MODIFICATION # 1

Installation de protection machine et remplacement de composantes mécaniques et électriques - LHNC du Canal-de-Carillon

ADDENDA N° 1

Réponse : Voir réponse à la question 2

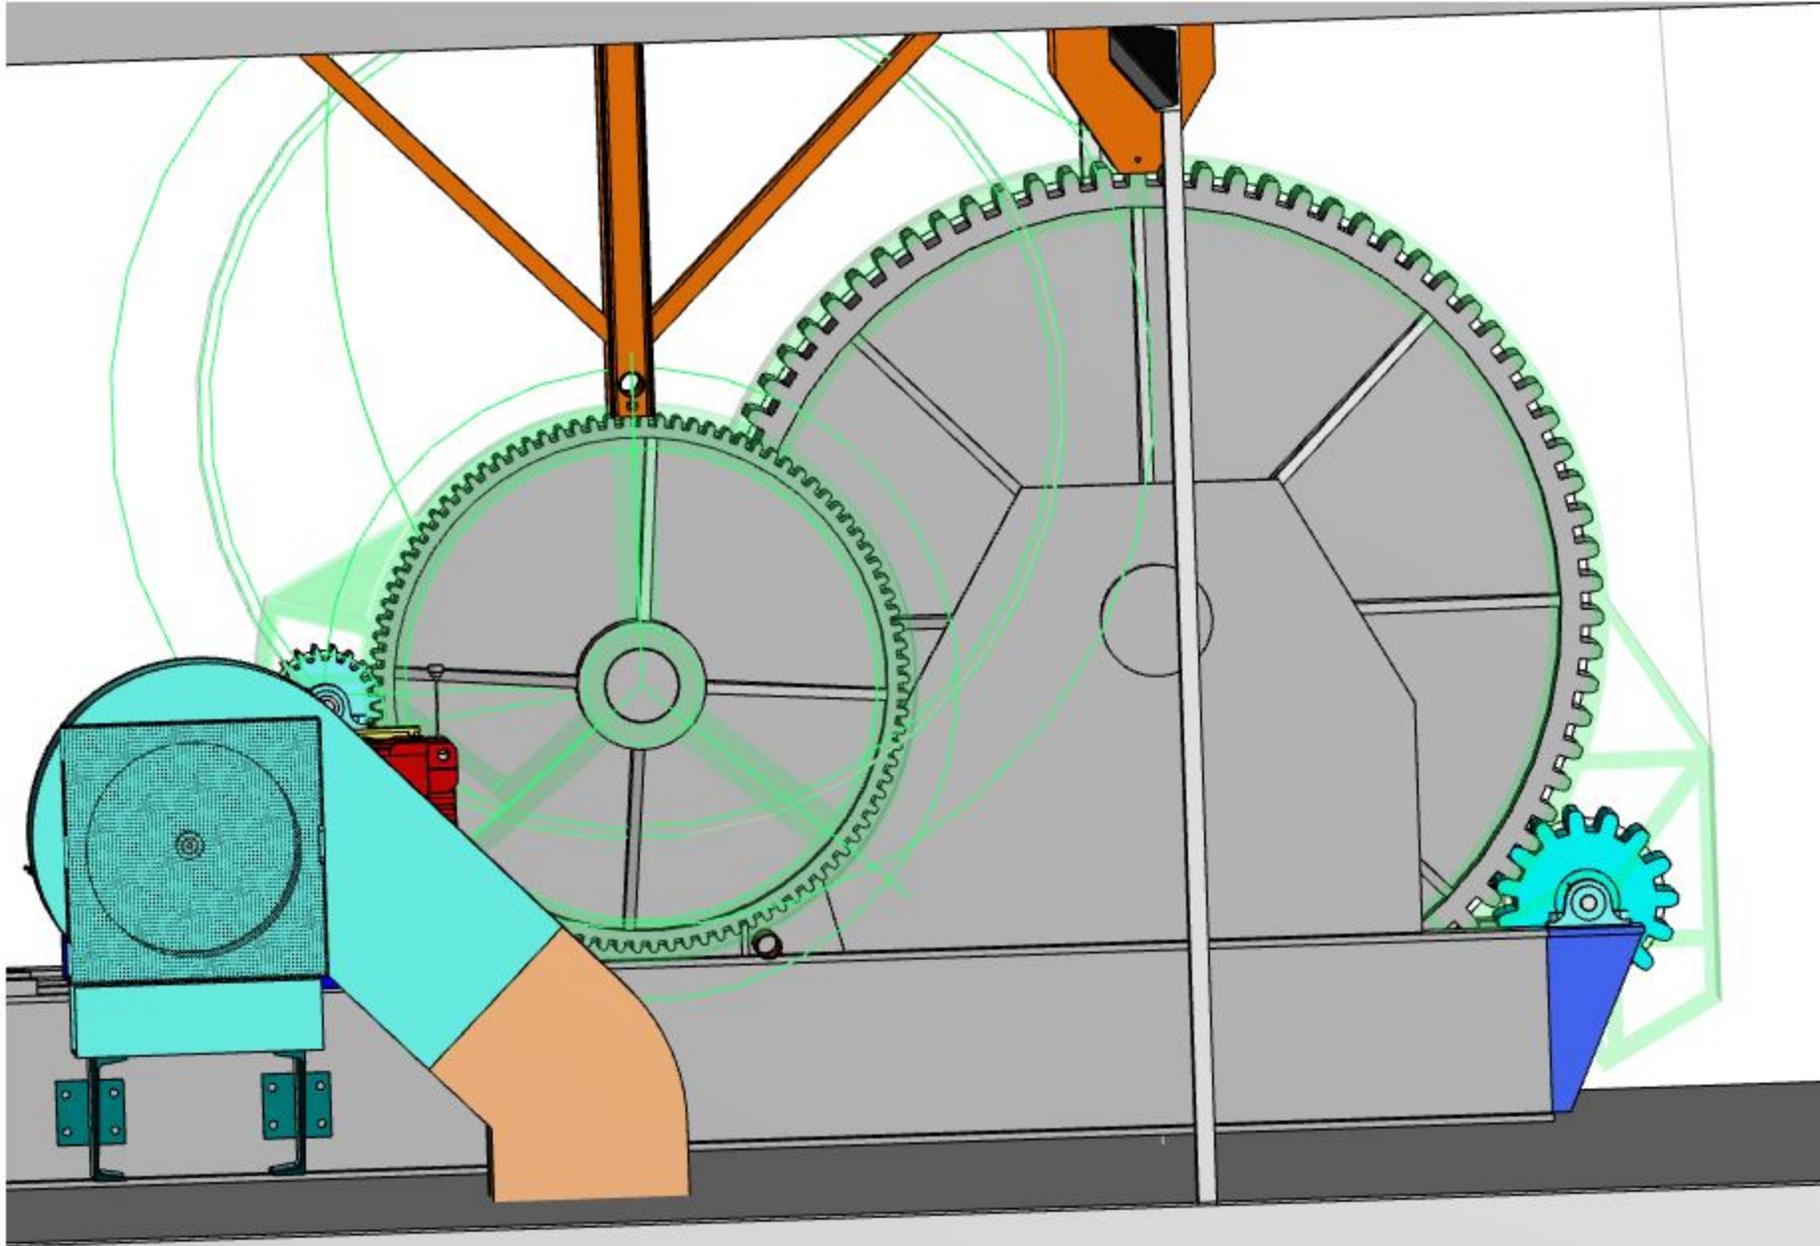
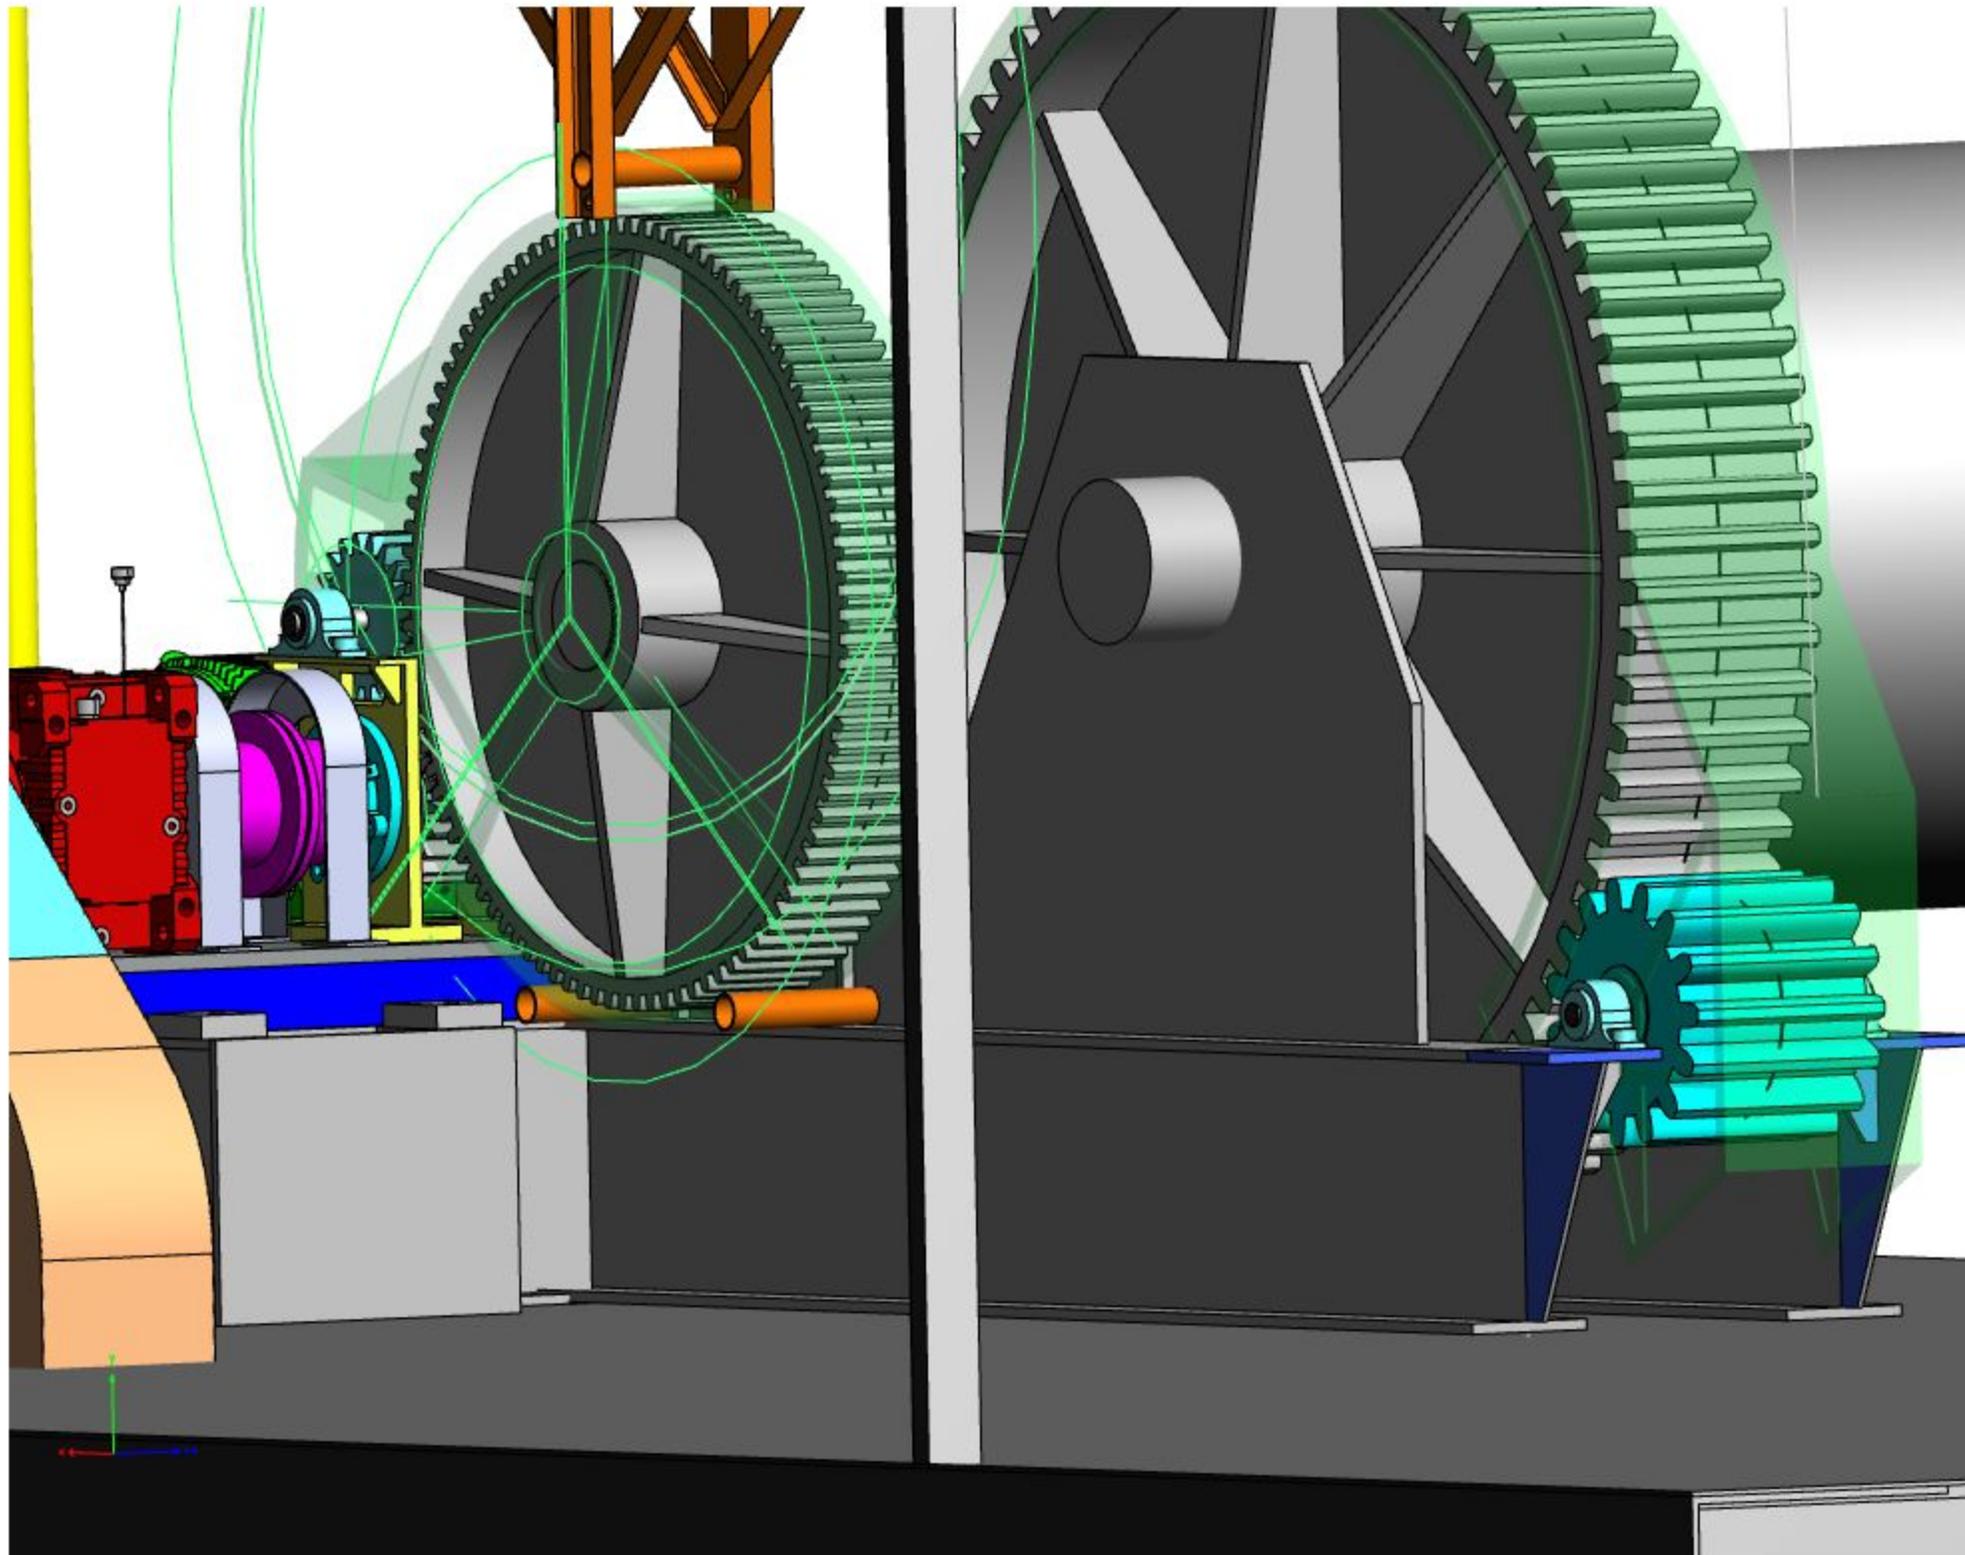
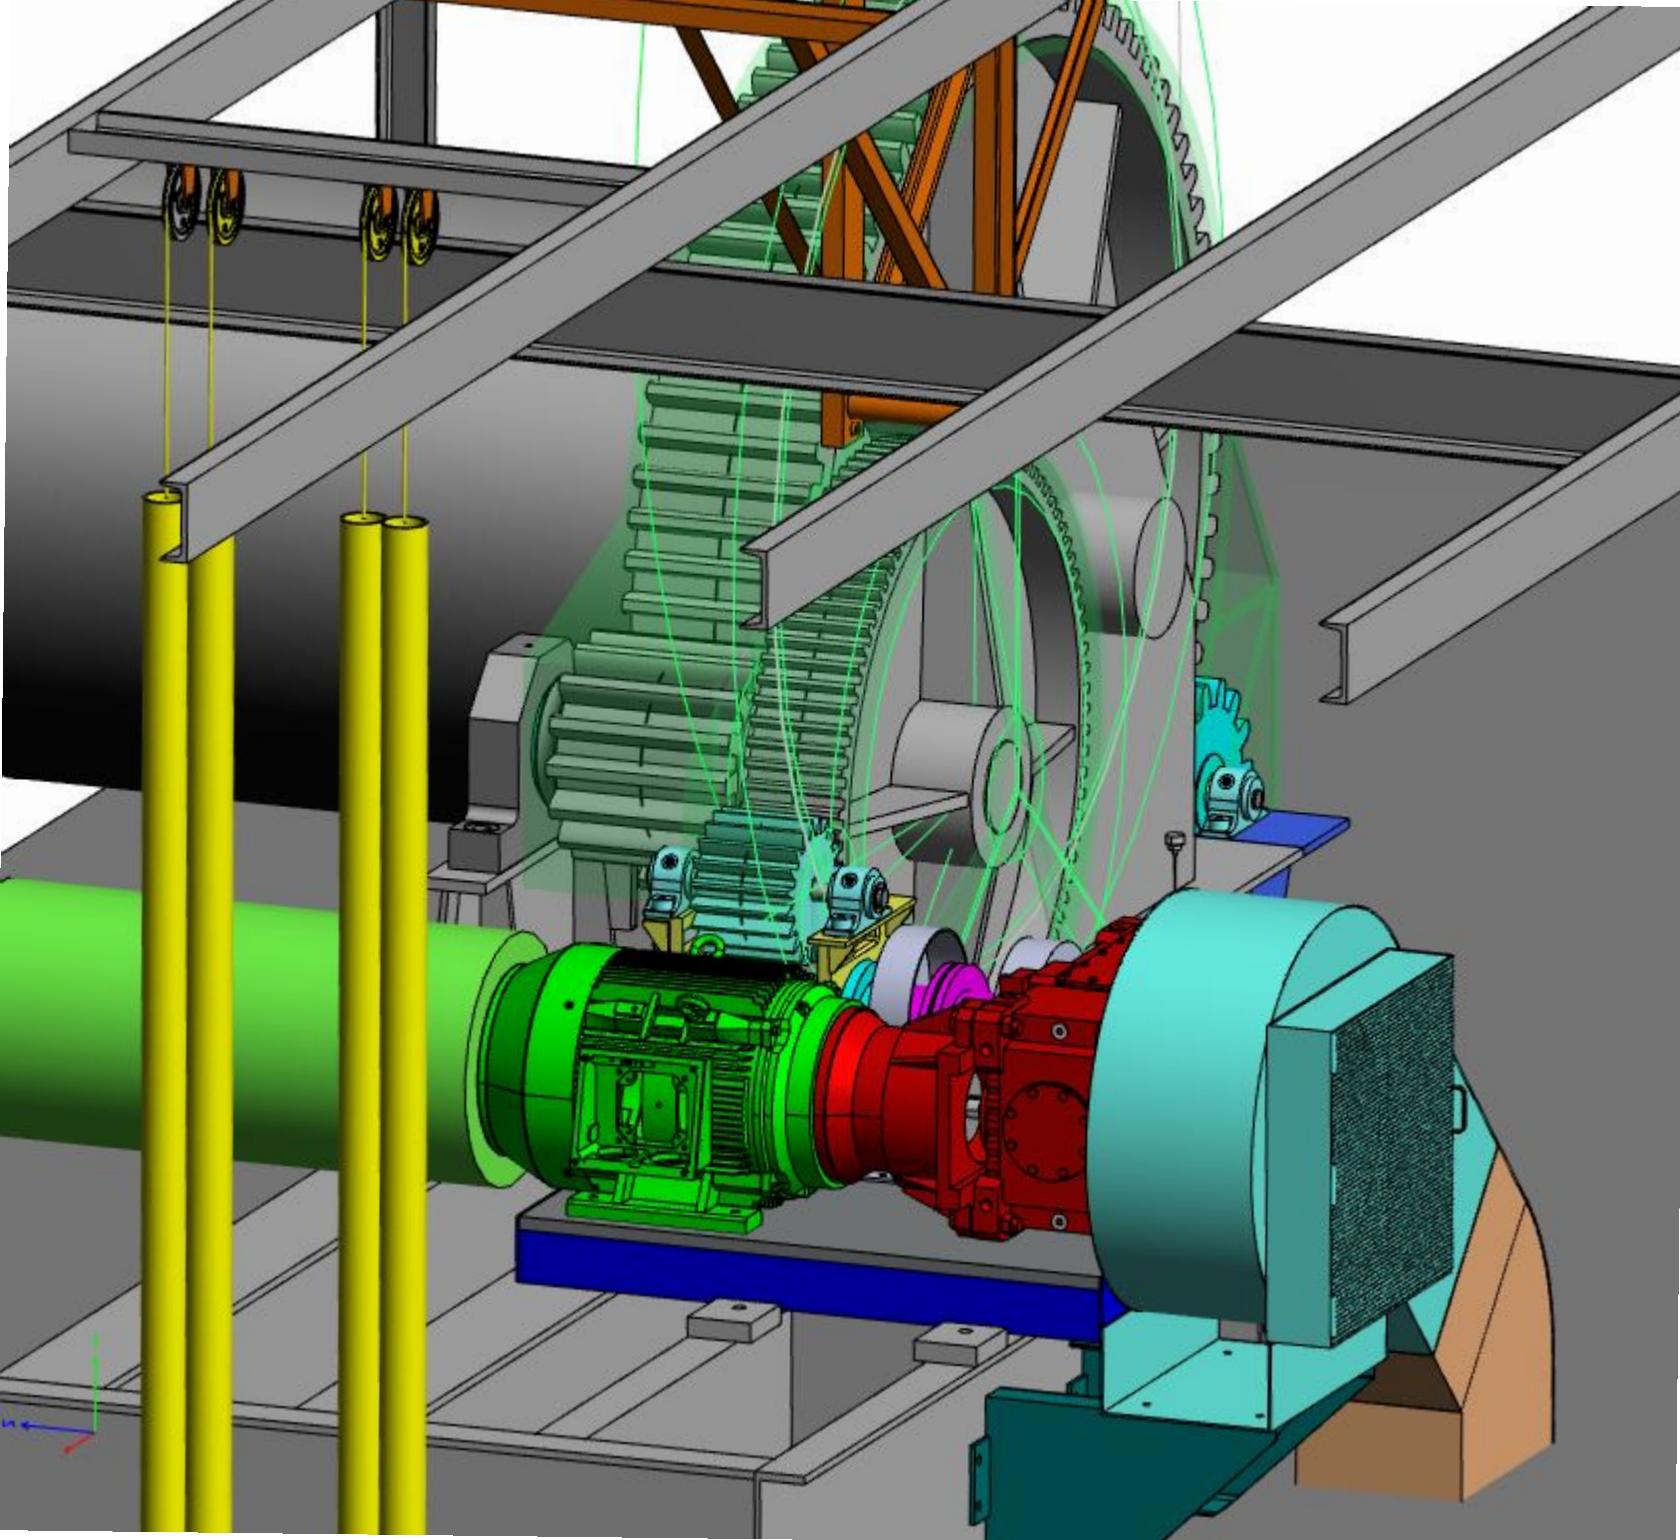
13. Afin de faciliter la compréhension, voir ci-joint un document 3D des travaux à la porte verticale.
